Circulaire Ministérielle du 29 juillet 1983

Relative à la modification de certaines dispositions constructives des télésièges et téléskis en service.

Tableau n°1 - RECOMMANDATIONS AUX EXPLOITANTS EN VUE D'AMELIORER LA SECURITE DES REMONTEES MECANIQUES EN SERVICE

Tableau n° II - DISPOSITIONS A PRESCRIRE AUX EXPLOITANTS EN VUE DE MODIFIER ou DE REMPLACER CERTAINS DISPOSITIFS QUI S'AVERENT INEFFICACES OU DANGEREUX.

1er cas : Crosse de rattrapage de câble avec renfort BOULONNE
(Poulie Ø 2050 - Ø 2650)

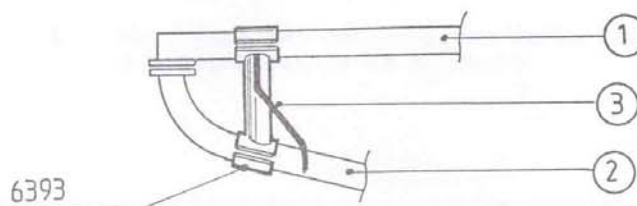
Un renfort Réf. 6393 * vient se positionner à l'extrémité et, entre le bras supérieur (1), soutient de crosse et le bras de crosse (2), fixé par 1/2 collier et boulons. Ce renfort est muni de deux "cornes" (3) en rond Ø 16 faisant office de guidage de câble.

2ème cas : Crosse de rattrapage de câble avec renfort SOUDE
(Poulie Ø 2050/2650)

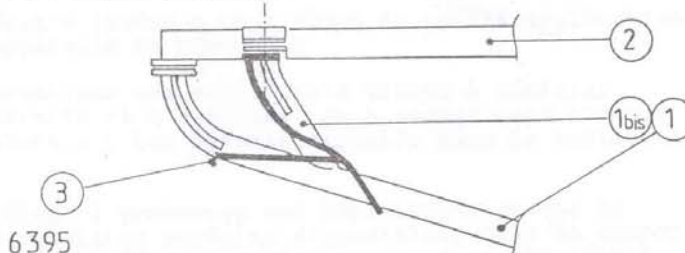
Le bras de crosse (1) est muni d'un renfort soudé (1 bis). Une fois la crosse positionnée, l'extrémité du renfort sera serré sous le bras supérieur (2) à l'aide de 1/2 collier et boulon HM 14 x 100.

Un guidage de câble en rond Ø 16 (3) N° 6395 sera fixé par appui sur le renfort soudé, et boulons HM 14 x 100 en partie supérieure.

3ème cas : Crosse de rattrapage de câble pour Poulie Ø 1550

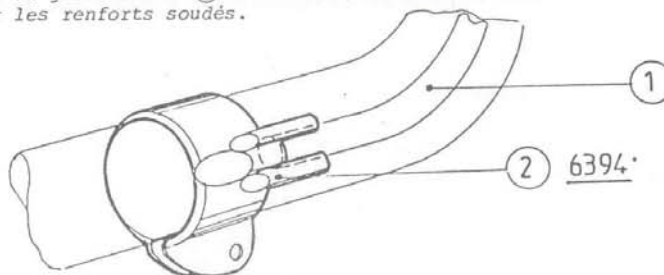
Afin d'éviter l'accrochage du câble aux renforts en rond Ø 20 (1) soudés sur le bras de crosse de rattrapage, un guide câble (2) Réf. 6394, en tôle et rond Ø 20 chanfreiné, viendra prolonger les renforts soudés.

Mise en conformité n° 5

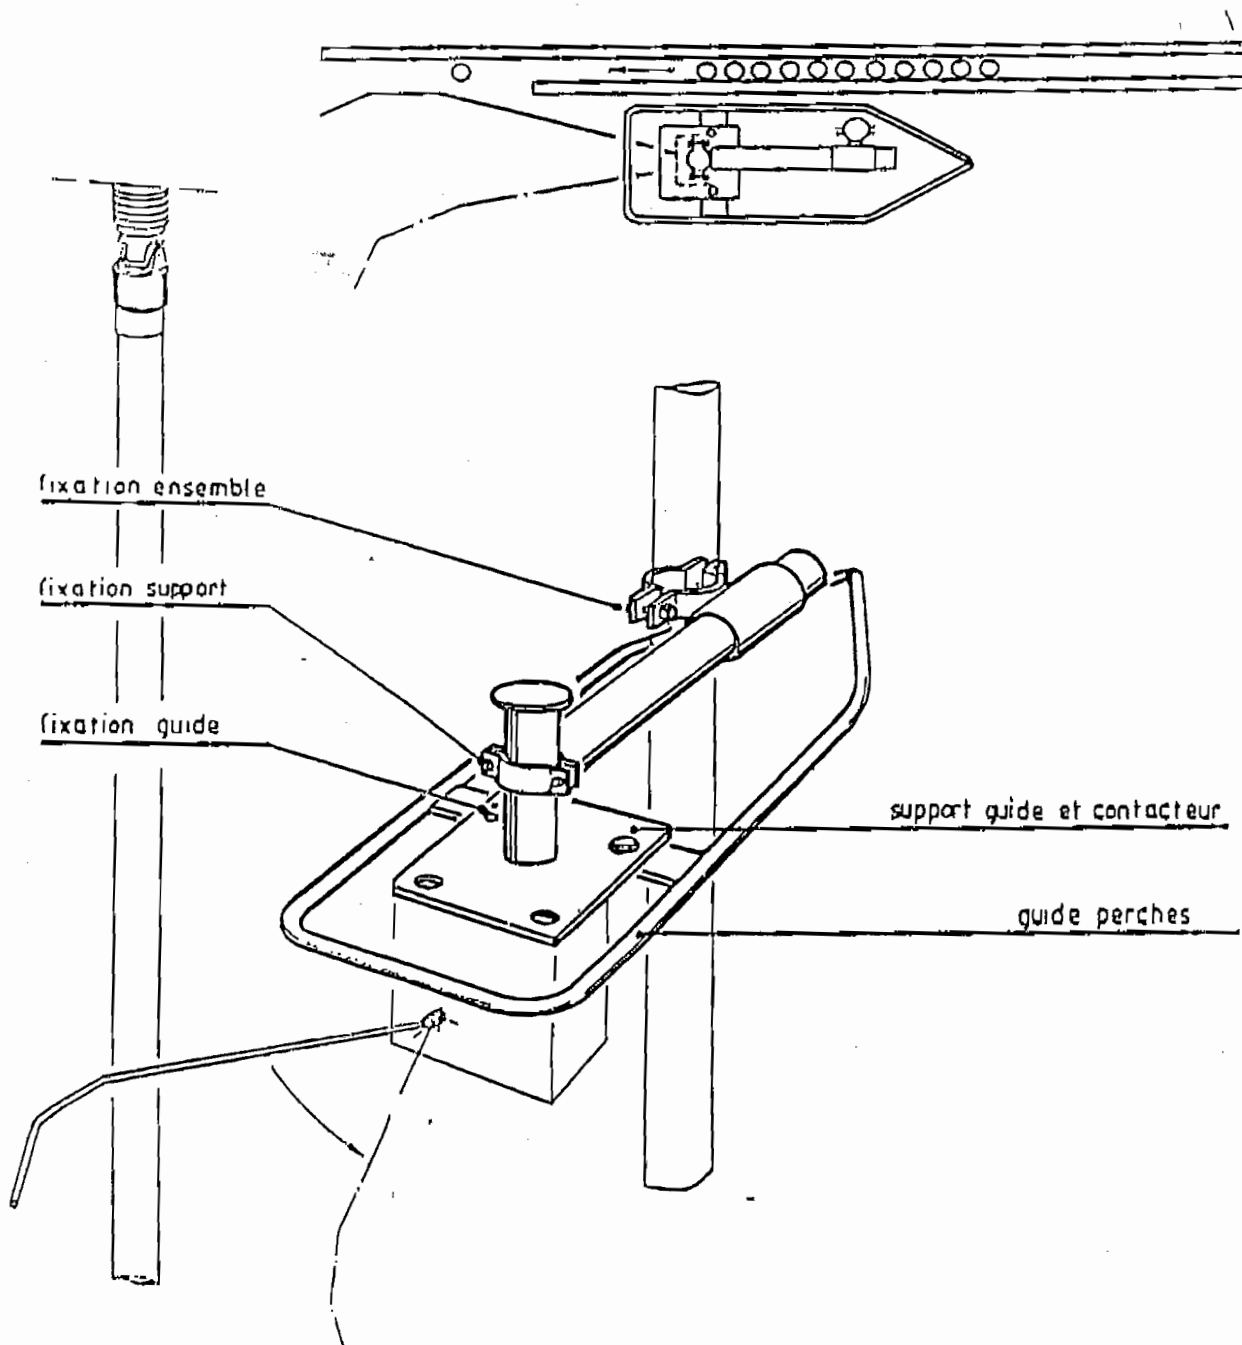
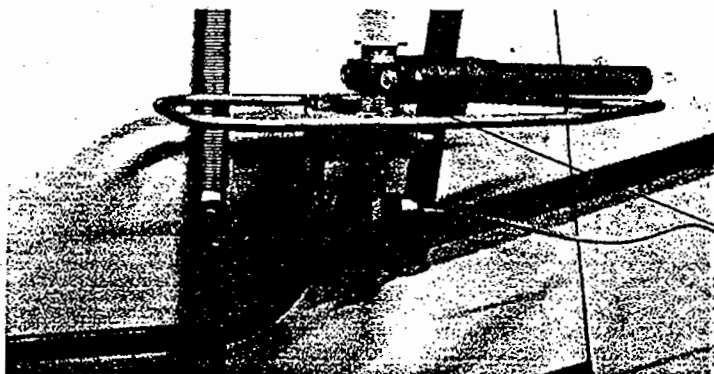
- . Remplacement du guidage simple par un double, afin d'éviter l'engagement de la suspente derrière ce guide ; Provoquant le blocage de cette dernière.
- . Bloquer correctement l'ensemble, à l'aide des boulons de fixation de la bride, sur le support de guidage.
- . Bloquer le support de contacteur, à l'aide de la bride d'extrémité.
- . Bloquer le guidage.

- La position du détecteur sur les supports est donnée par la position de ce levier de commande en fonction du guidage intérieur, et de la perche se trouvant au déclencheur.

La partie droite inférieure du levier (partie précédant le dernier pliage en bout) devra être parallèle au guidage. Cette même partie de tringle sera également au même angle de pente que le guidage et espacé de celui-ci d'environ 20 mm.

- Fixer le guide protection détecteur par les pattes prévues à cet effet sur le support ; Bien serrer la bride de fixation de l'ensemble.

Contrôler régulièrement ces fixations, au moins une fois par mois, comme indiqué dans la notice d'entretien.
